（仮称）えりも岬風力発電所
環境影響評価方法書
補足説明資料

令和2年4月

日本風力開発株式会社

風力部会 補足説明資料 目次

図 大型部品の搬入ルート(案) (拡大図 4 / 4)

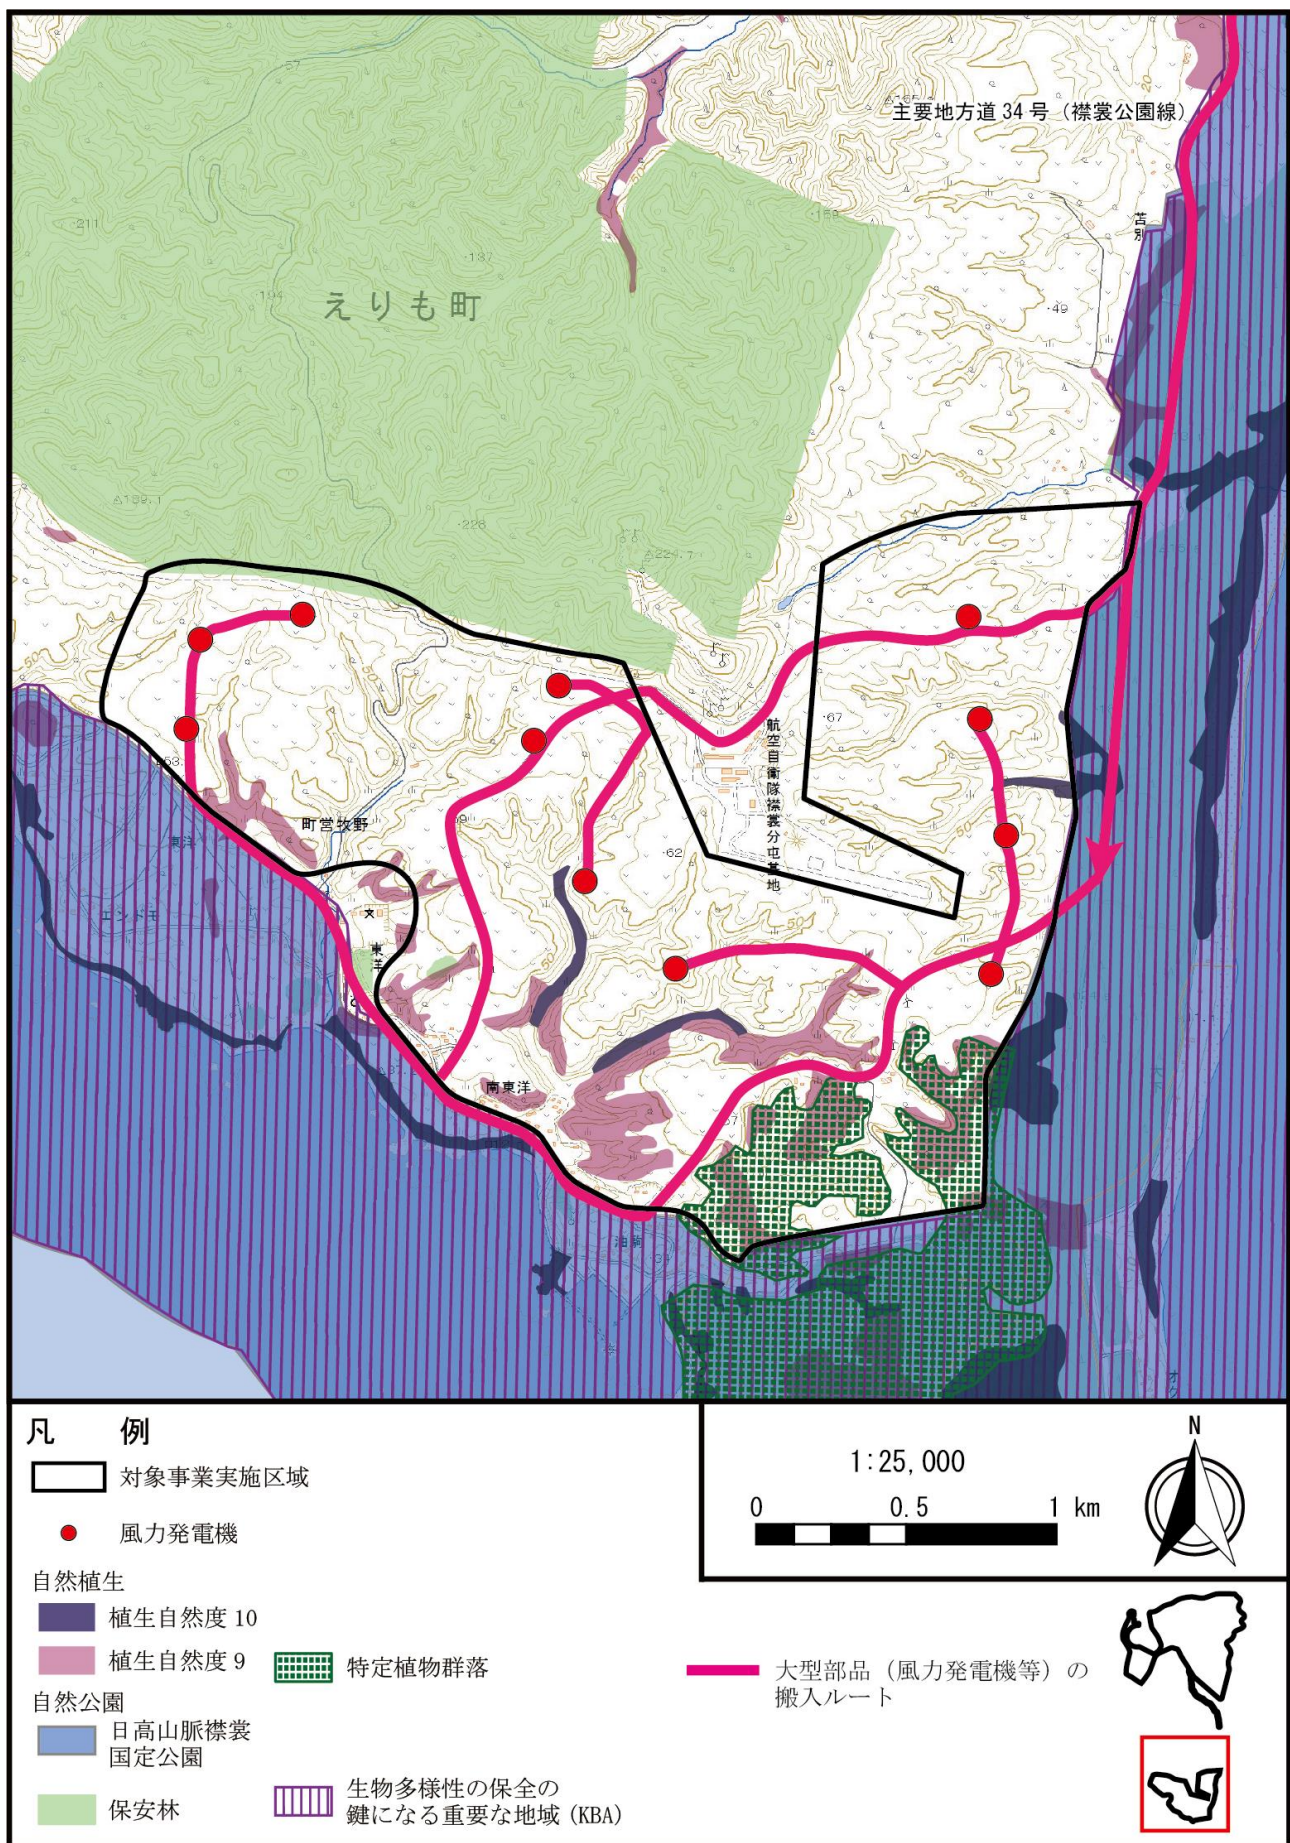
p. 24 の大型部品の搬入路が事業対象区域となっており、改変を想定されていると推察されるが、途中に植生自然度 9 のハルニレ群落、特定植物群落が分布している（p. 107）こと、迂回することも可能であることからこのルートの改変は回避すべきと考えます。

p. 105～108 の拡大図に対象事業実施区域内の改変・道路計画が示されていないので、現状の概略の計画を追加提示願います。

文献調査において自然林や特定植物群落とされた範囲について改変の可能性はありますが、今後の調査で自然林や特定植物群落の範囲等を明らかにしたうえで影響の回避が可能かを検討し、仮に改変が生じる場合には、影響を低減するため、環境保全措置を検討いたします。

改変区域については、大変申し訳ありませんが、設計まで進んでいないので準備書において提示させていただきます。Q4 での回答のとおり、改変が想定されるのは「風力発電機ヤード」及び「道路造成範囲」の想定です。このうち、「道路造成範囲（大型部品の搬入ルート）」を重ねた拡大図を次ページ以降に示します。

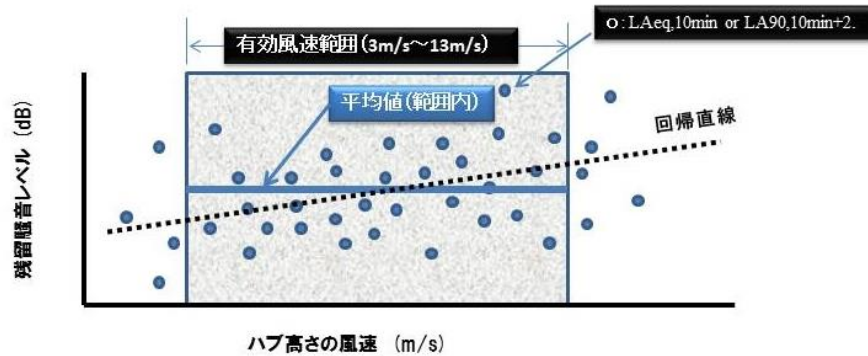
風力発電機の設置エリアは農振法にもとづく農用区域に指定されていますが、風車の設置に関して法的な問題はないのでしょうか。

法的には開発に制約がかかる地域となりますので、今後の農地の利活用の方針を関係機関に確認しながら、将来的に開発が許可される否かを見極めていきたいと考えております。

ハブ高さの風速と残留騒音レベル ($L_{Aeq,10min}$ or $L_{A90,10min}+2dB$) に関連性があるか？

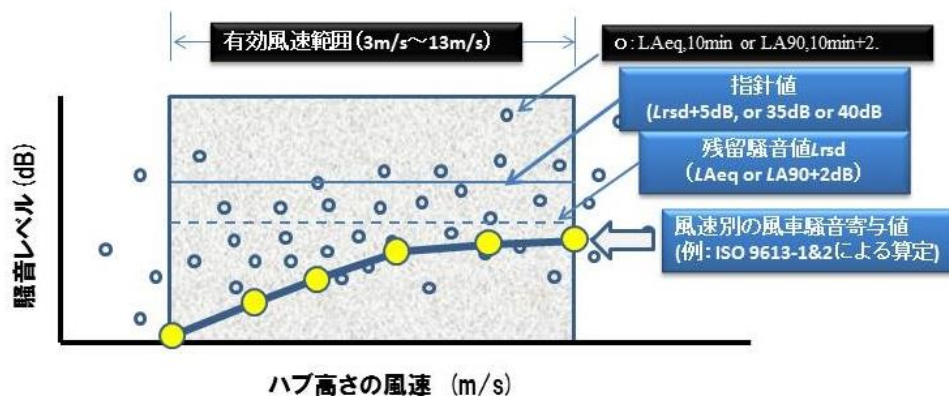
現況調査結果を整理するにあたっては、調査地点ごとに残留騒音とハブ高さの風速との関係性も把握し、関係図を整理してください。さらに、ハブ高風速と残留騒音の関連性の有無（回帰式など）などを考察してください。

（以下に整理図の例を示します。有効風速範囲も例です）

準備書において対応いたします。
